历年竞赛作品的常见问题与专业教学问题的探讨

朱颖心
2013年11月19日
北京

两届CAR-ASHRAE学生设计竞赛反映出来的设计教学中的共性问题

算不出内区有冬季冷负荷的原因

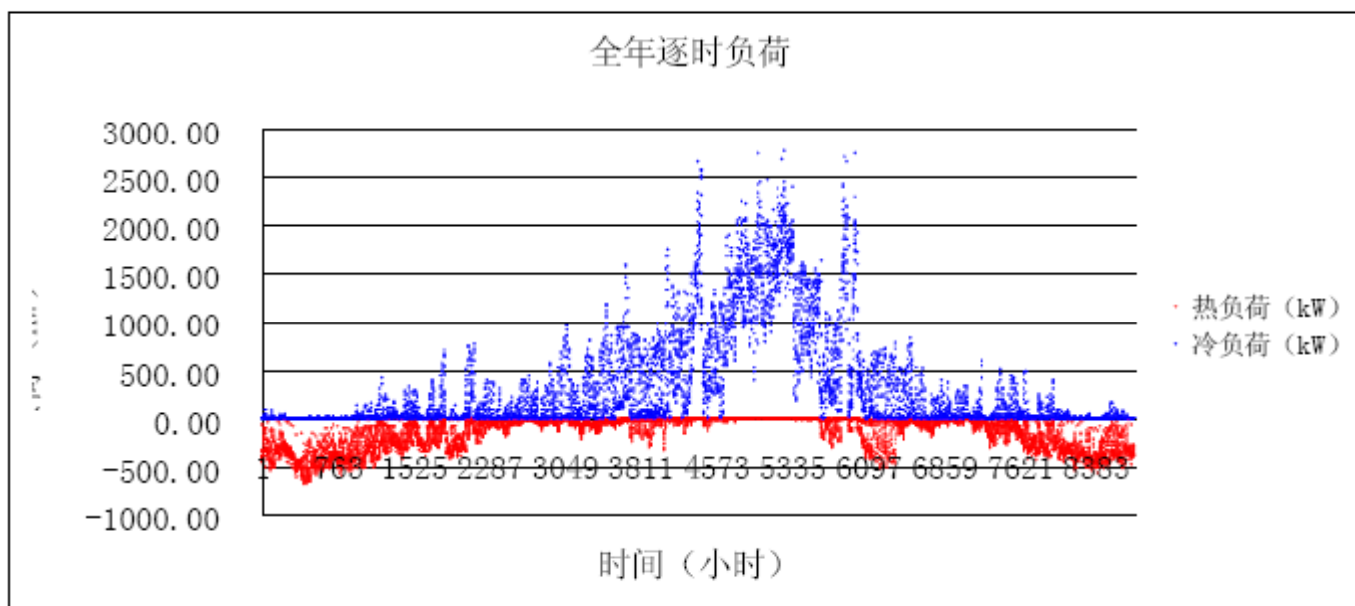
- ❖ 冬季算负荷时不考虑内外区，只算外围护结构传热，然后平摊到各空间
- ❖ 在冬季把室内发热量设为零，所以没有冷负荷。实际上冬季内区最不利的是室内发热量最大的时候（启动阶段可能有热负荷，应该两个都要算）。
- ❖ 尽管采用软件进行了模拟，但没有把结果中的新风热负荷与室内冷负荷分开。总热负荷大于0，哪怕室内发热量再大，都认为内区总负荷是热负荷，没有冷负荷。

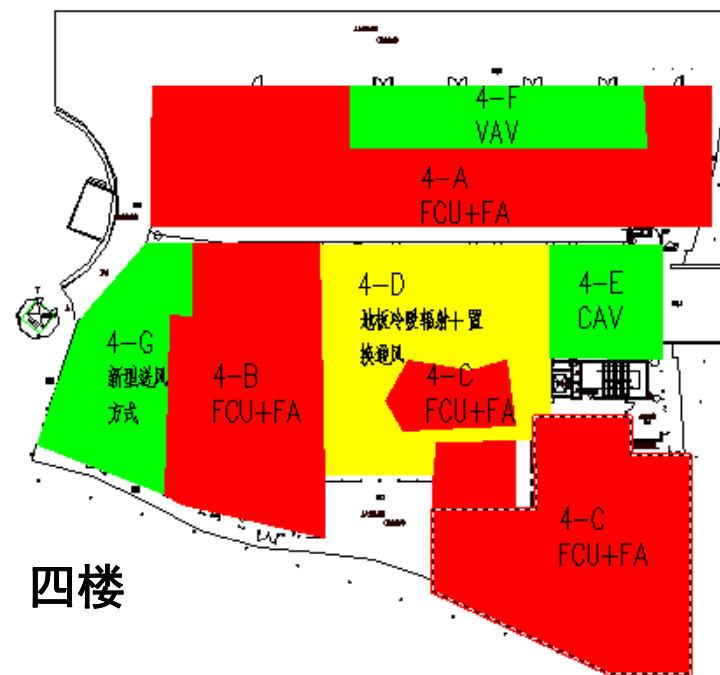
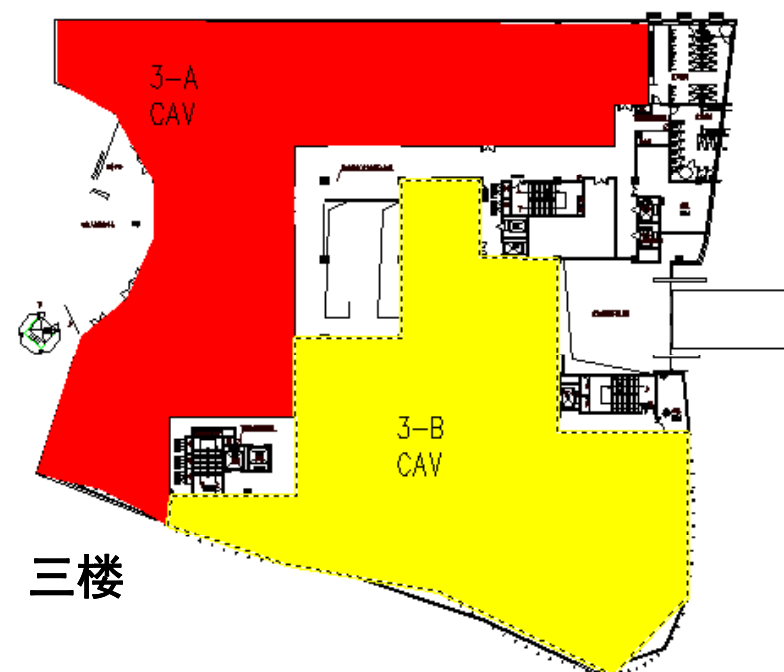
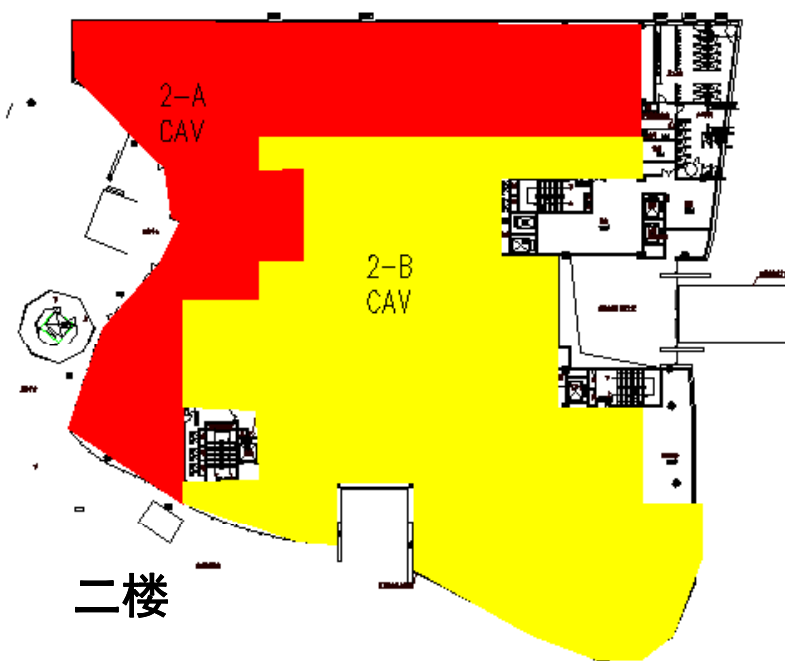
- ❖ 绝大部分同学对空调系统类型选择的原则是：凡是大空间便选全空气，凡是小空间便选风机盘管，内外区负荷特性的不同并不在考虑之列。
- ❖ 对于全空气系统，选择定风量系统还是变风量系统，概念不清，不考虑负荷特征
 - 大空间选择定风量，小空间选择变风量
 - 由于变风量不会处理，所以都选择定风量
 - 用一个系统定风量系统同时带多个区域
 - 用一个变风量系统，同时带一个外区和一个内区
- ❖ 方案设计只注重极限工况，忽视全年候的设计，没有考虑所选系统和设备在全年各阶段运行工况的实用性如何

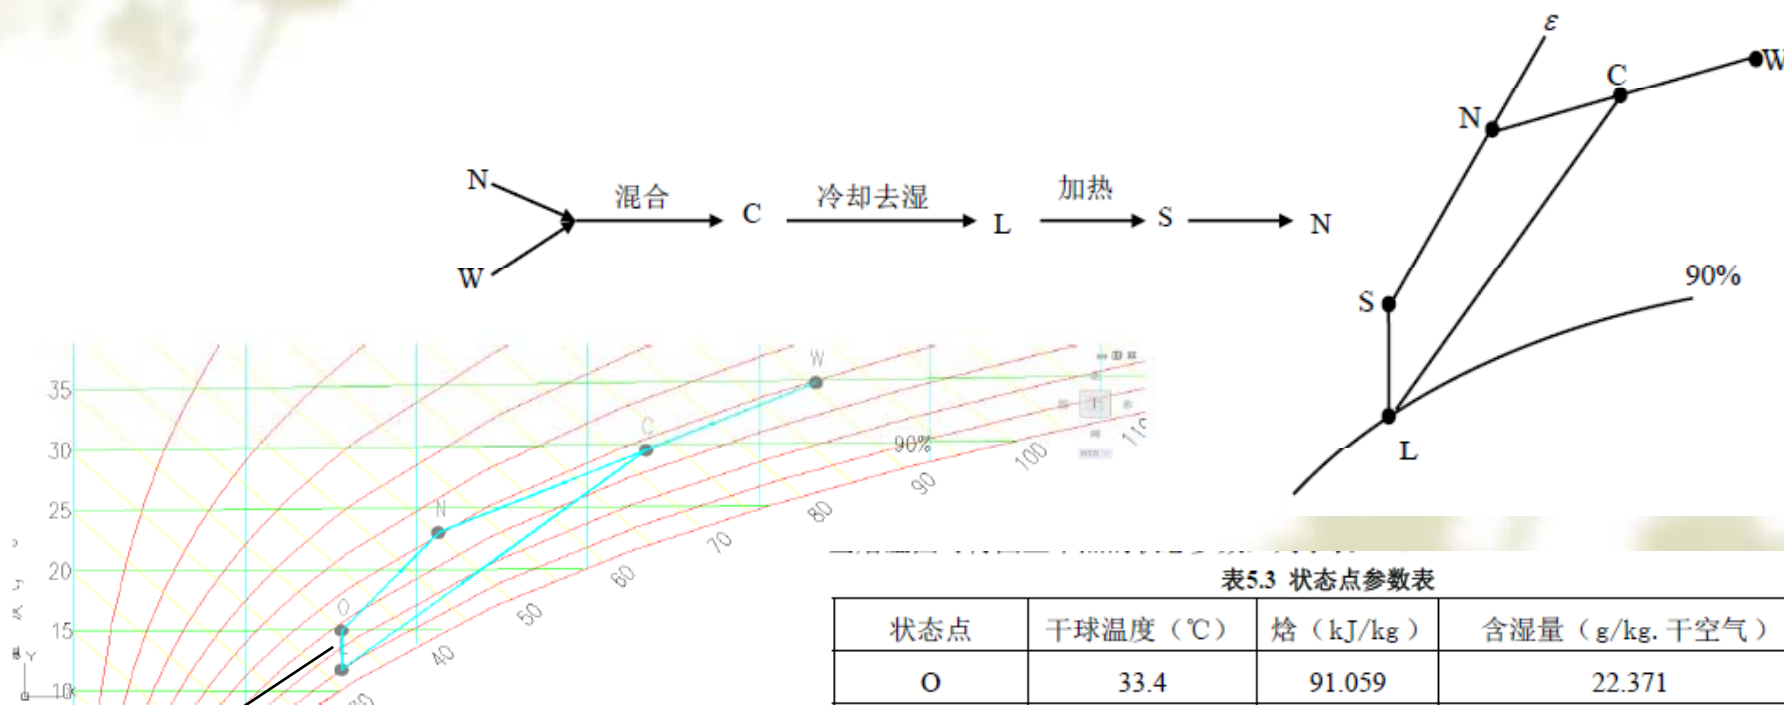
- ❖ 只有示意性焓湿图，没有一个是具有具体数据的
- ❖ 没有冬季空气处理的焓湿图，无论是全空气还是FCU，或者是辐射板
- ❖ 冬季和夏季机组的设计风量不一样，却没有给出怎么能够实现不同的风量
 - 两个风量差很远，可能一个是另一个的1/3
 - 两个风量差不多，可能相差10%
- ❖ 采用地板辐射供冷，却没有做除湿系统
- ❖ FCU+新风系统，没有新风机组选型
- ❖ 没有空气处理设备需求的冷/热媒的温度和流量
- ❖ 空气处理的终状态偏左，是需要溶液除湿装置才能达到的，却用一个表冷器来处理

图 5-7 一次回风系统焓湿图

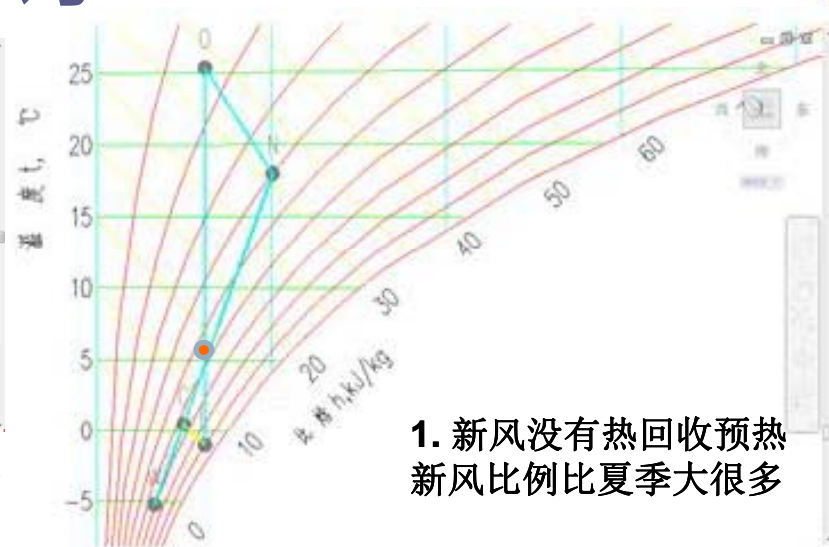
- ❖ 只做夏季空气处理过程，有焓湿图，但不能合理说明这些过程是怎么实现的

这3℃是怎么升上来的？

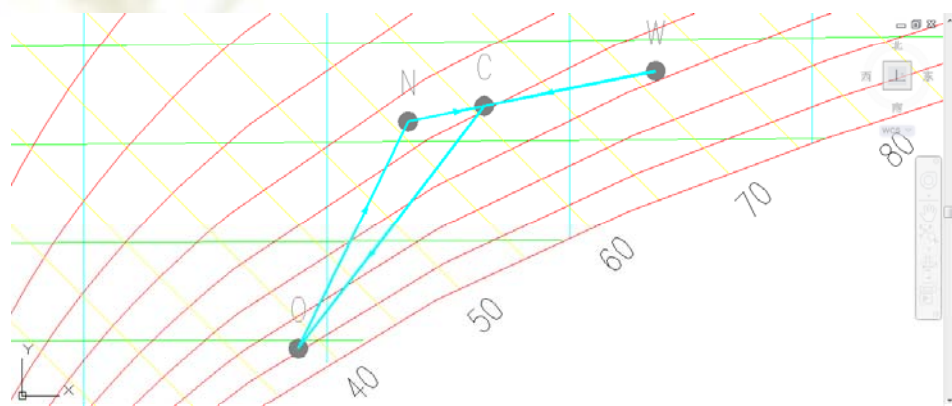
- ❖ 干脆不做冬季过程，有的说明冬季送风温度不会超过 45°C ，便认为满足要求
- ❖ 做冬季过程，但基本方法不对

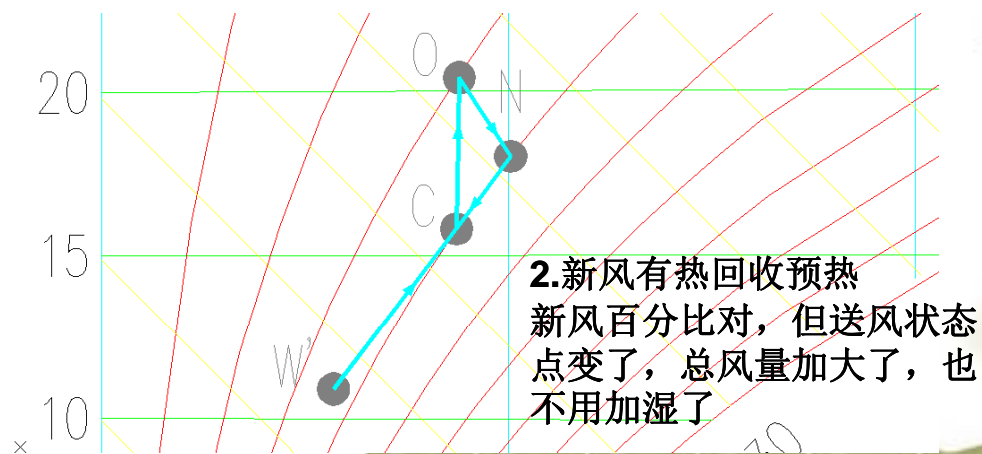
1. 新风没有热回收预热
新风比例比夏季大很多

2. 新风有热回收预热
新风百分比对，但送风状态
点变了，总风量加大了，也
不用加湿了

图4.4 风机盘管加独立新风冬季空气处理过程

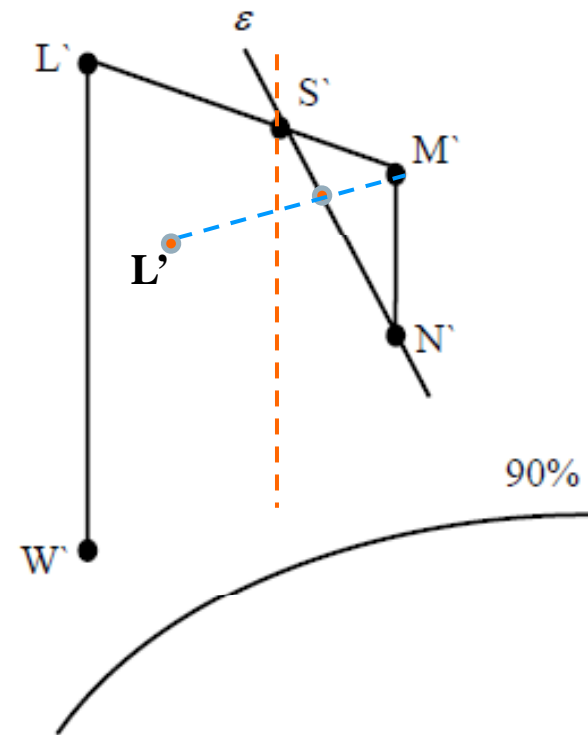
- ❖ 用夏季新风量算一个新风百分比
- ❖ 根据新风百分比找出混合后的等湿线
- ❖ 再用热湿比线与等湿线相交处作为送风点，不再管这个送风点是否适合室内负荷
